WYJAŚNIENIA treści SWZ

Dotyczy postępowania o udzielenie zamówienia publicznego prowadzonego w trybie podstawowym bez negocjacji, o którym mowa w art. 275 pkt 1 ustawy z dnia z 11 września 2019 r. - Prawo zamówień publicznych na „Budowę instalacji wentylacji mechanicznej w Sortowni Odpadów Zmieszanych”, nr postępowania **4.T.2024.**

(wycinek z rysunku nr S2, rysunek ten znajduje się w OPZ)

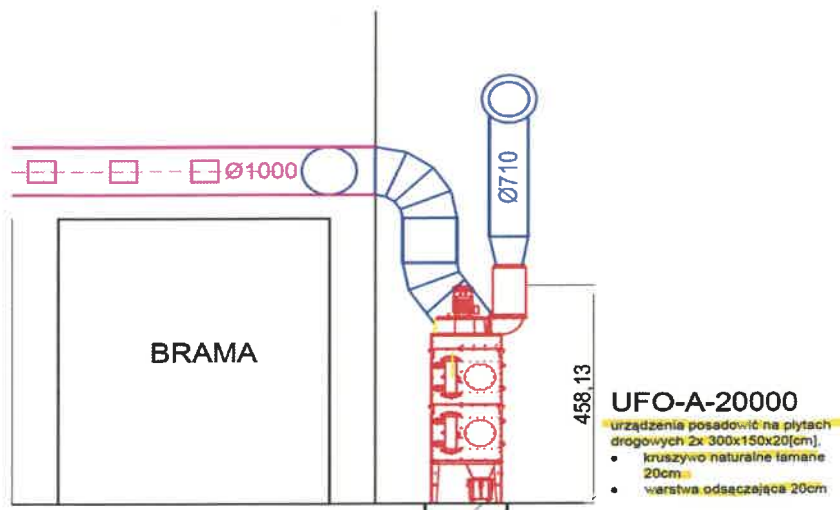
Czy zamawiający wymaga wykonania fundamentów pod urządzenia filtrowentylacyjne. W projekcie urządzenia stoją bezpośrednio na gruncie, czy w związku z tym zamawiający ma przygotowane fundamenty/miejsce na urządzenia.

Urządzenia należy posadzić na płytach drogowych 2x300x150x20cm, na kruszywie naturalnym, łamanym 20cm + warstwa odsączająca 20 cm zgodnie z informacją zawartą w projekcie:
